**CORRIDOIO PLURIMODALE ADRIATICO  
ITINERARIO MAGLIE - SANTA MARIA DI LEUCA**

**S.S. N° 275 "DI S. MARIA DI LEUCA"**

**PROGETTO DEFINITIVO**

Schede di confronto con i precedenti progetti approvati dal CIPE

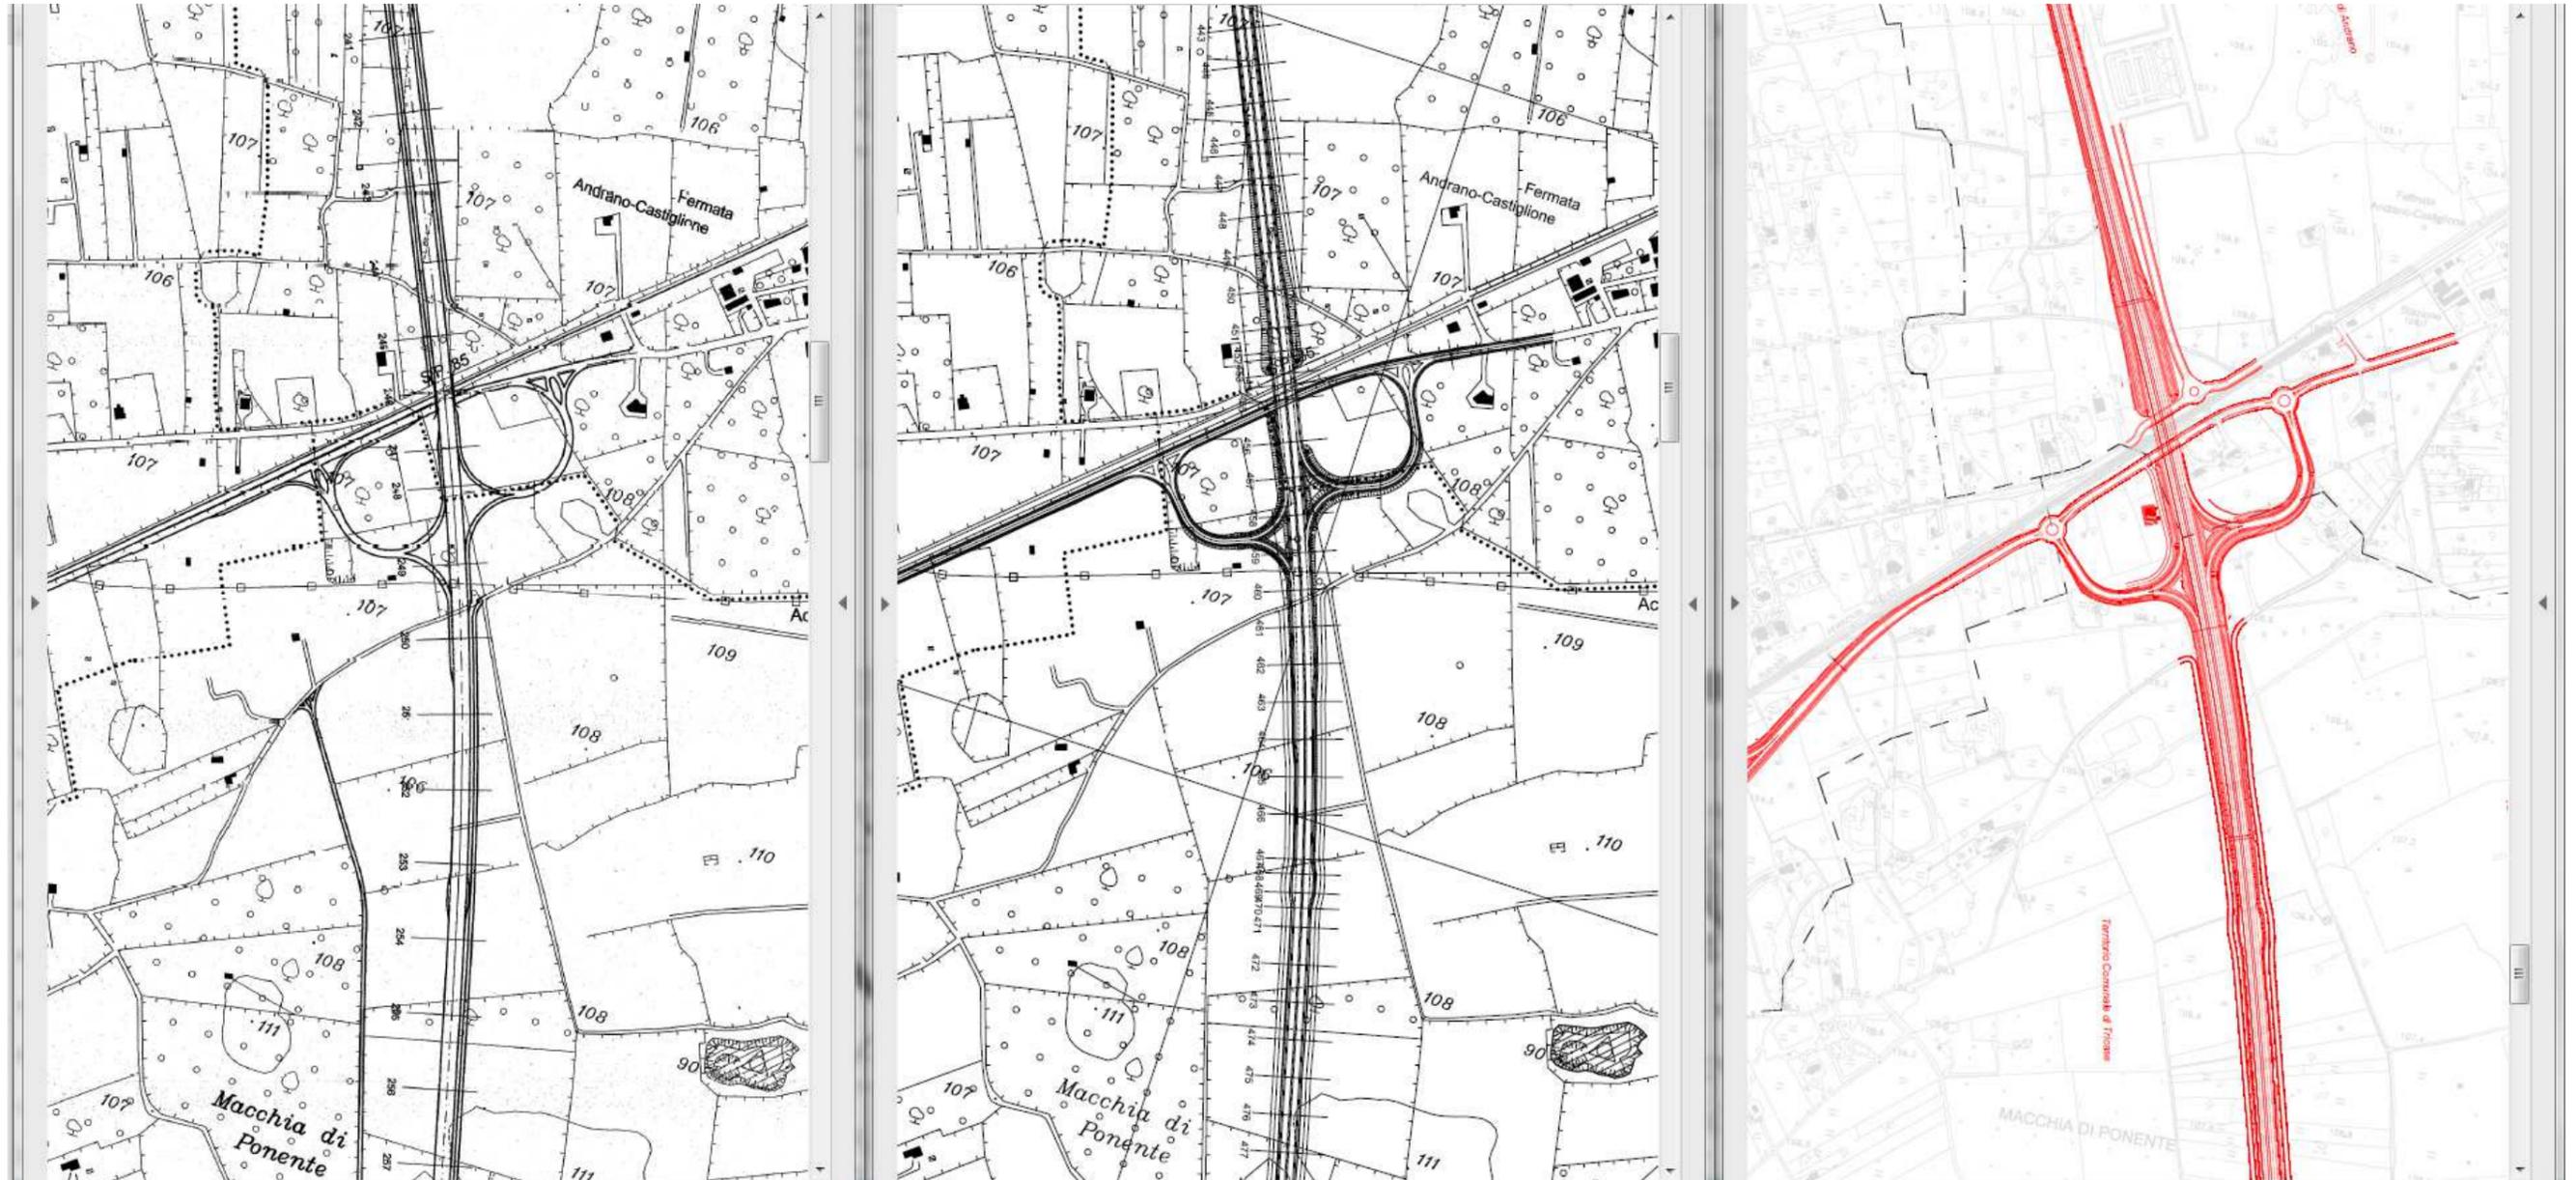
**SVINCOLO 12 (Montesano - Andrano):** Si è tenuto conto della richiesta del Comune di Andrano relativamente al Piano particolareggiato per la Zona PIP di cui alla nota CDG -0128705-A del 14/09/2009. Sono state inserite due rotatorie al posto delle intersezioni a T nell'innesto tra le rampe dello svincolo e la viabilità esistente.

E' stata inserita una rotatoria sulla S.P. 178 dopo lo scavalco ferroviario lato Santa Maria di Leuca. E' stato previsto un nuovo scavalco ferroviario e la variazione del tracciato della S.P.178 in modo che confluisca nella rotatoria esistente lato Montesano Salentino tra la S.P. 85 e l'attuale S.S.275 (ciò consente anche l'eliminazione del passaggio a livello posto a Est dello svincolo 12 come prescritto in C.d.S. dalle ferrovie del Sud-Est).

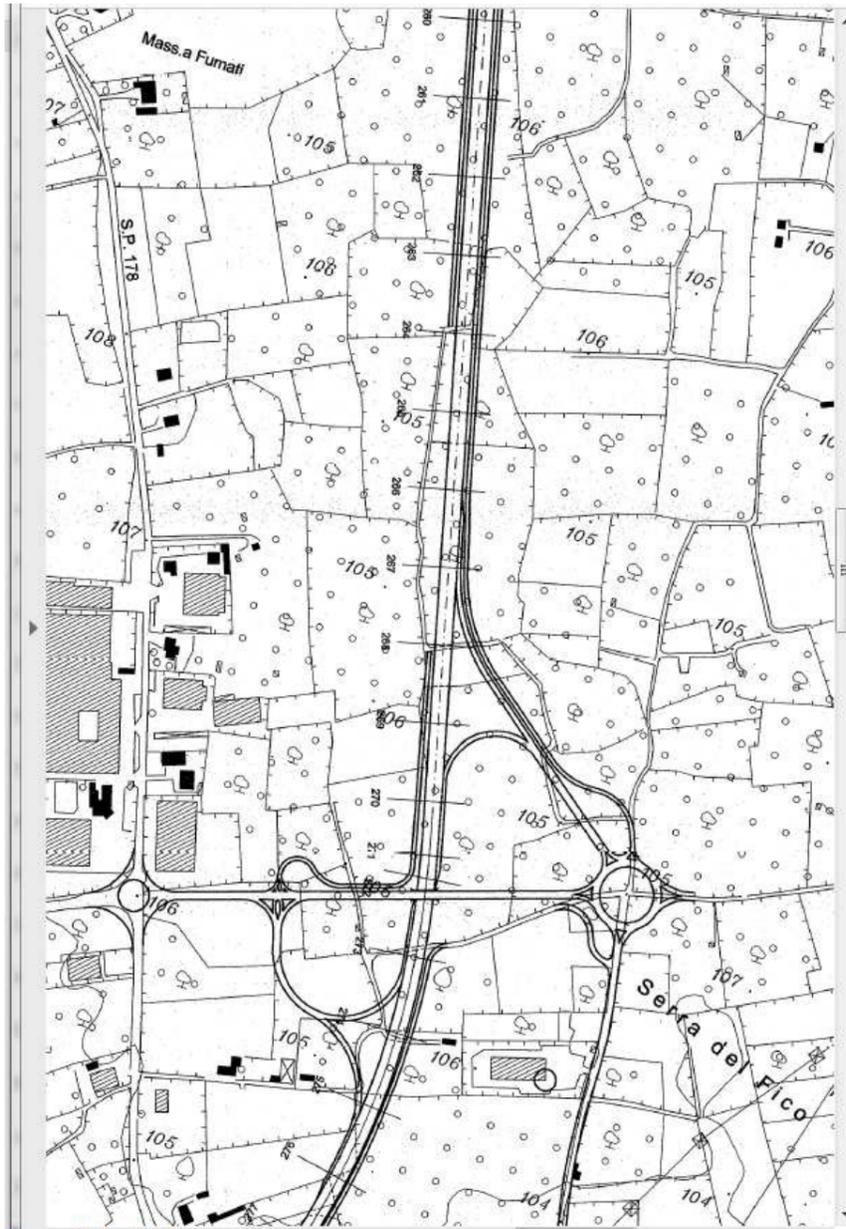
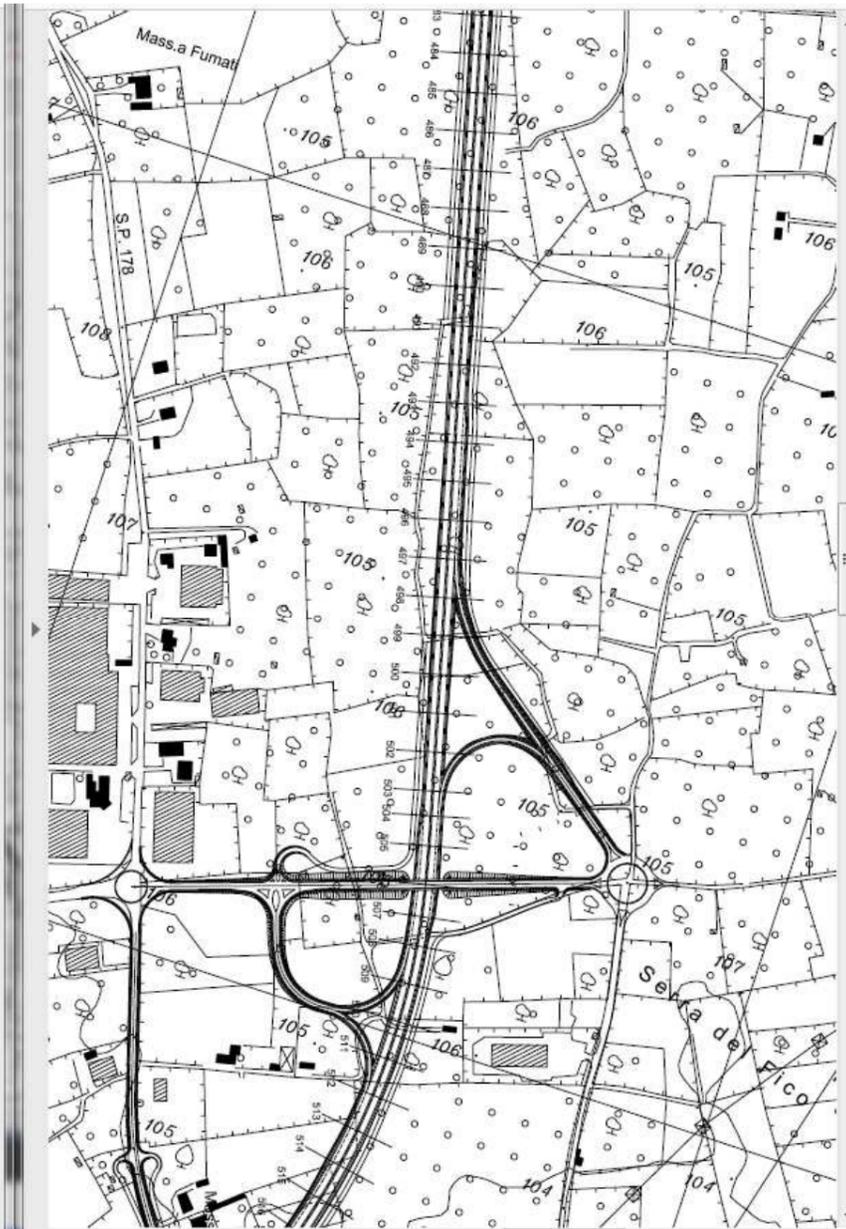
**SVINCOLO 13 (Zona Artigianale Tricase):** Al fine di rendere funzionale il I lotto sono stati inseriti tratti di viabilità secondaria sul lato Ovest per ricucire la viabilità esistente e garantire l'accesso a fondi altrimenti interclusi. E' stata inserita una vasca di raccolta delle acque di prima pioggia ed è stata eliminata la rampa di collegamento alla rotatoria esistente sulla S.P. 335 in quanto interessava un'area perimetrata dal PPTR Puglia.
